Subestação de Ponte de Lima

Estudo de Impacte Ambiental

**Aditamento ao EIA
(Processo de AIA n.º 3348)**

Nº Trabalho: T18.075

Figura 2.6 – Unidades de Paisagem segundo Cancela de Abreu

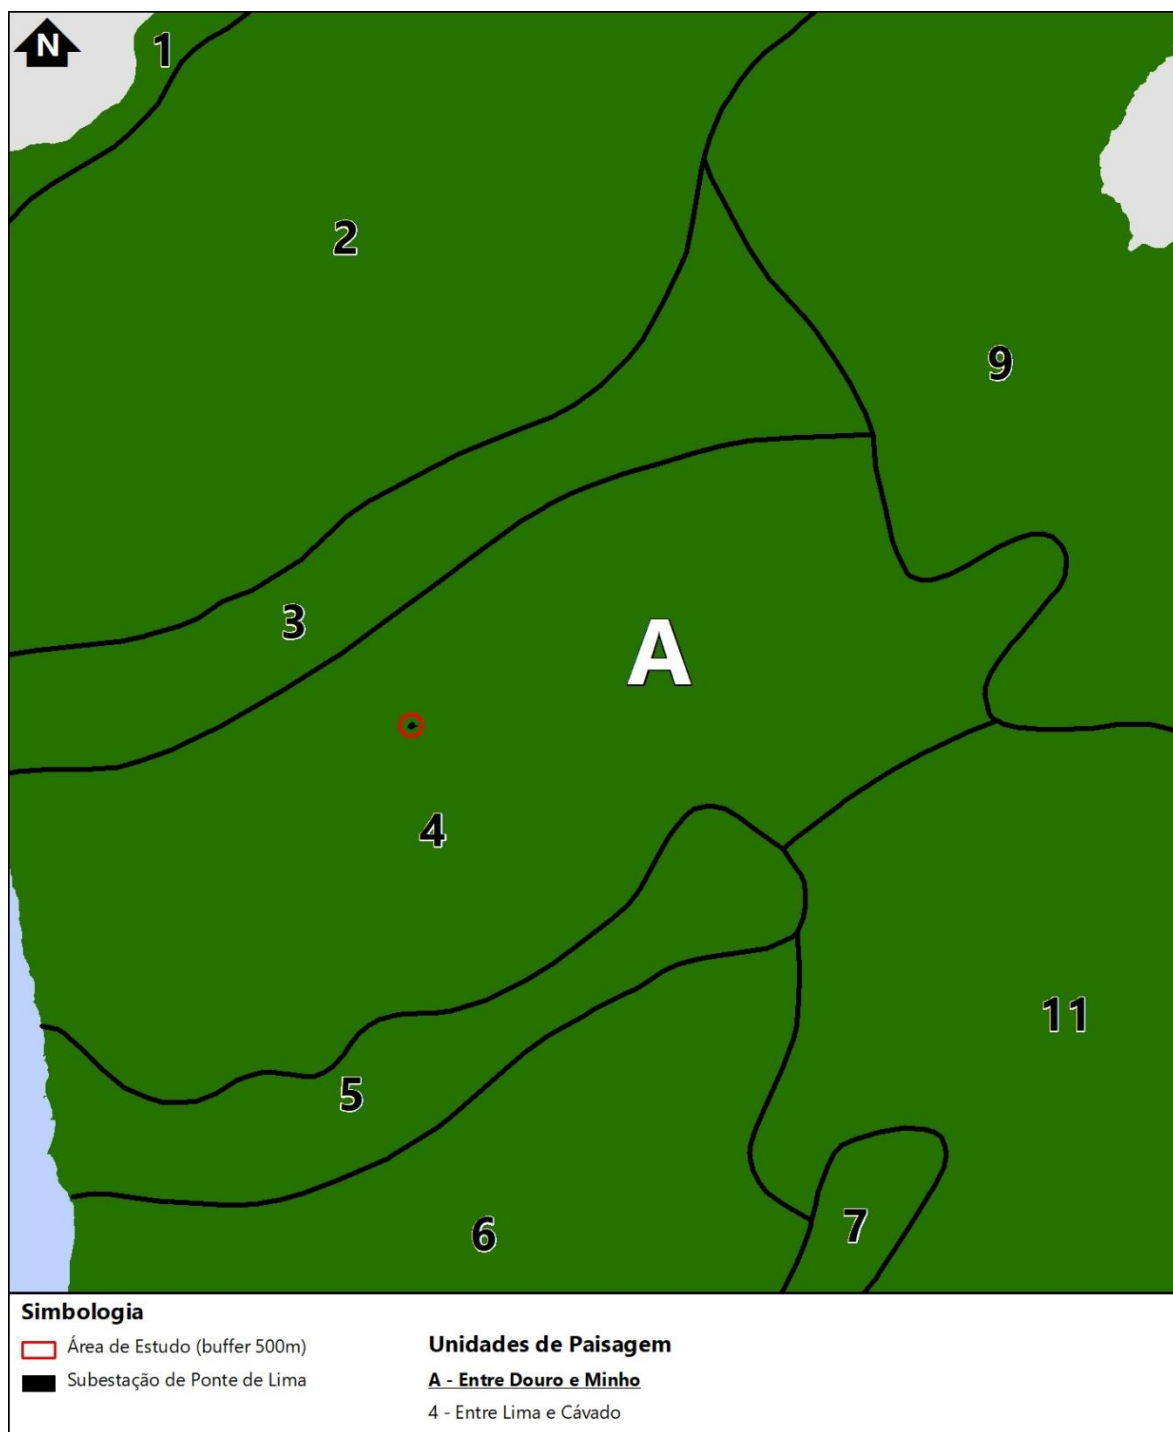
2. Apresentar a área de estudo, com o projeto, sobreposta ao primeiro e segundo nível hierárquico das Unidades de Paisagem de Cancela de Abreu. A sua apresentação pode ser concretizada na margem da Carta de Unidades e Subunidades de Paisagem. O Grupo e as Unidades devem ser descritos e caracterizados.

Na figura seguinte apresenta-se a representação sobre as Unidades de Paisagem de Cancela de Abreu, conforme solicitado.

Figura 2.7 – Sobreposição da bacia visual da subestação com áreas de qualidade visual elevada.

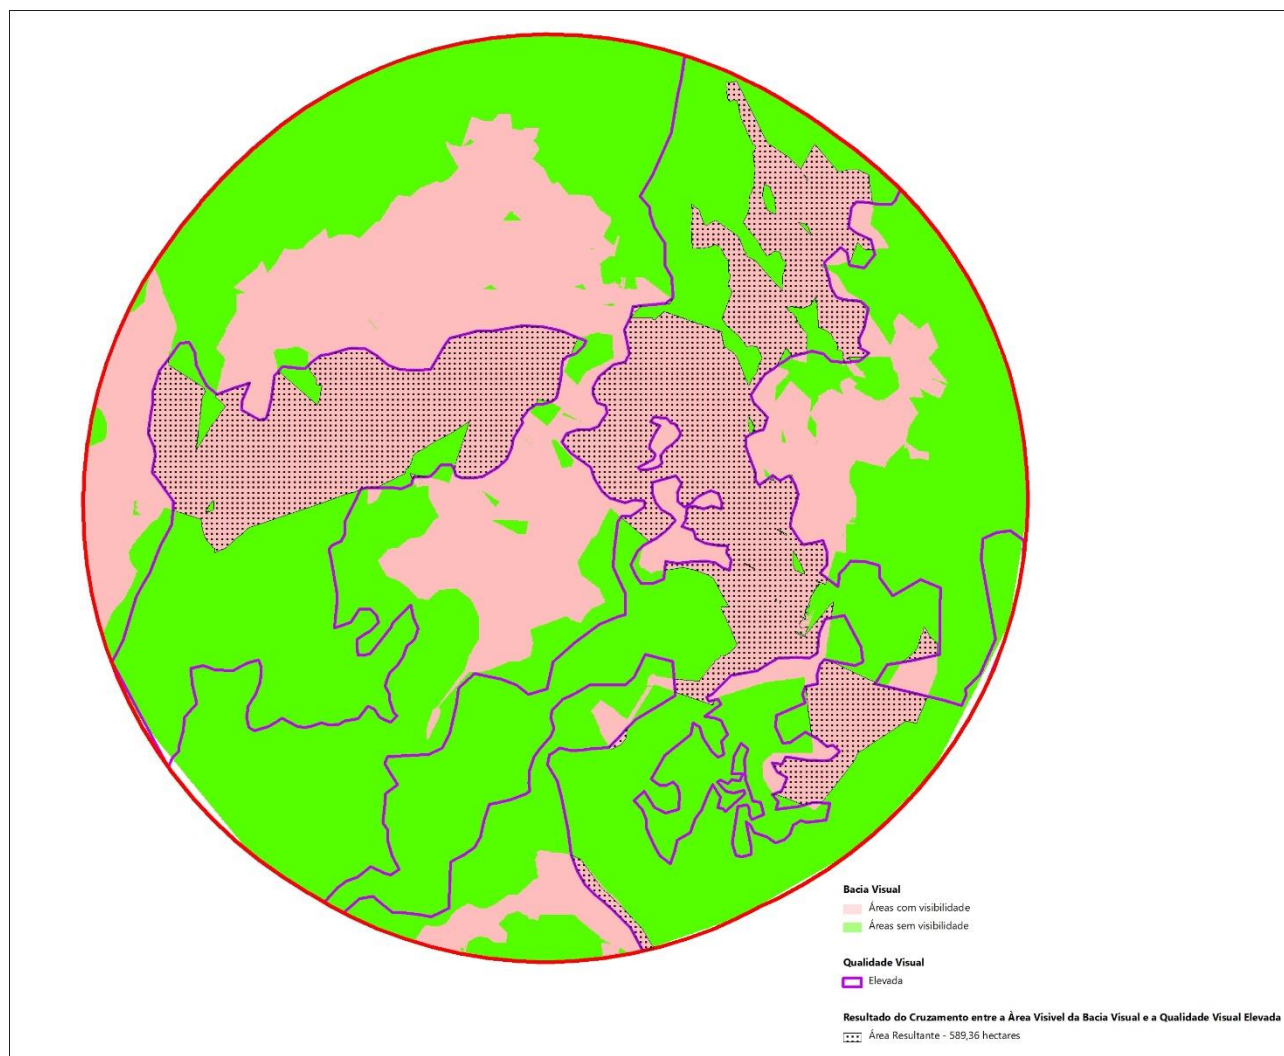
v. Apresentar a quantificação, em hectares, das áreas associadas às classes de qualidade visual mais elevada afetadas na sua integridade visual pela bacia visual da Subestação apresentada no EIA, devendo o resultado expresso na carta ser objeto de análise crítica.

Em resposta ao solicitado, indica-se que a área associada à classe de qualidade visual mais elevada afetadas na sua integridade visual pela bacia visual da subestação é de 589,36ha.

Figura 2.8 – Implantação das mamoeiras sobre a bacia visual do projeto

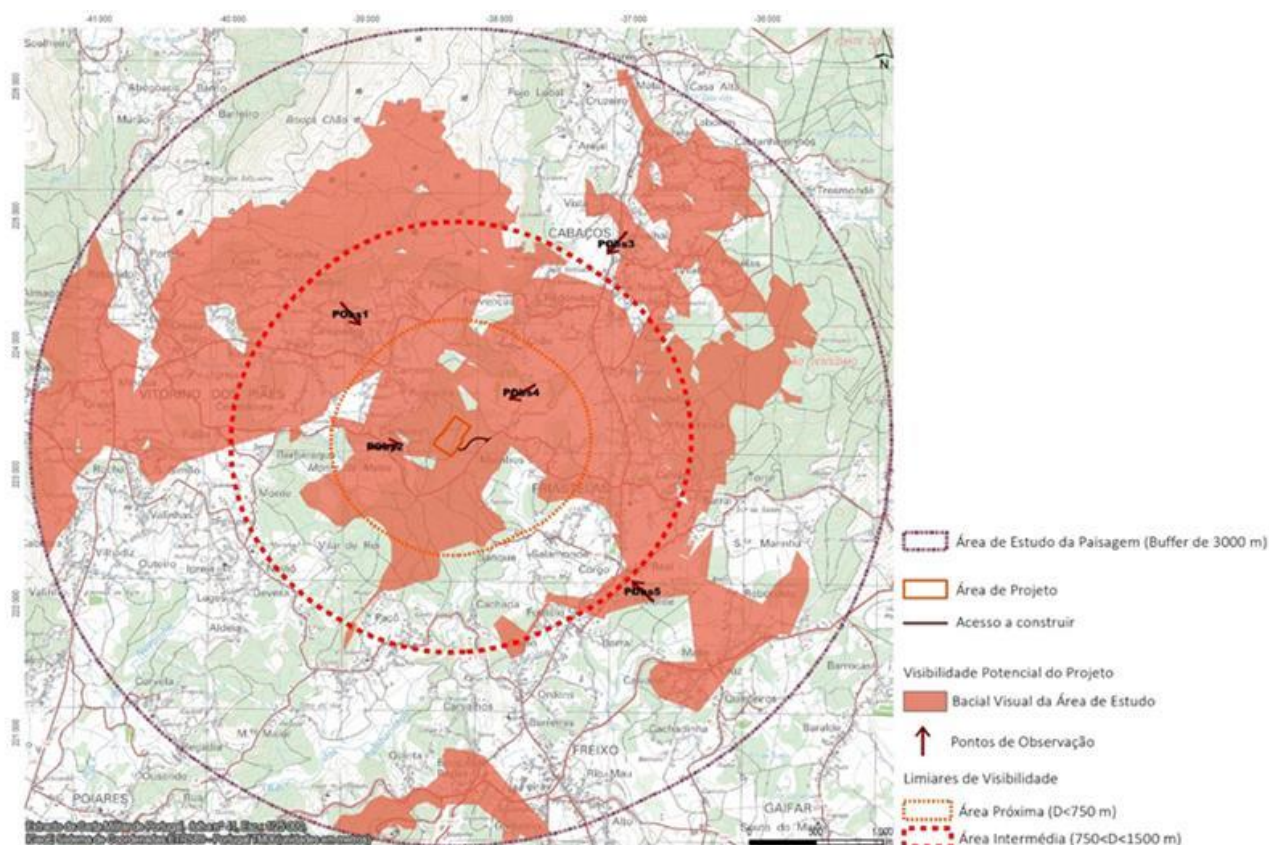
b. Apresentar simulações visuais que permitam verificar o enquadramento futuro das mamoeiras correspondentes às ocorrências n.º 2, 3 e 4, que ficarão junto à subestação e acesso.

Na figura seguinte apresenta-se a implantação das mamoeiras sobre a bacia visual da subestação.

Como é possível verificar, apenas as mamoeiras 2 e 4 se situam numa área próxima da subestação (a menos de 750m). Atente-se, contudo, ao revestimento florestal da envolvente à subestação, que funcionará futuramente como uma cortina arbórea, limitando bastante (senão totalmente) a visibilidade da subestação para as mamoeiras.
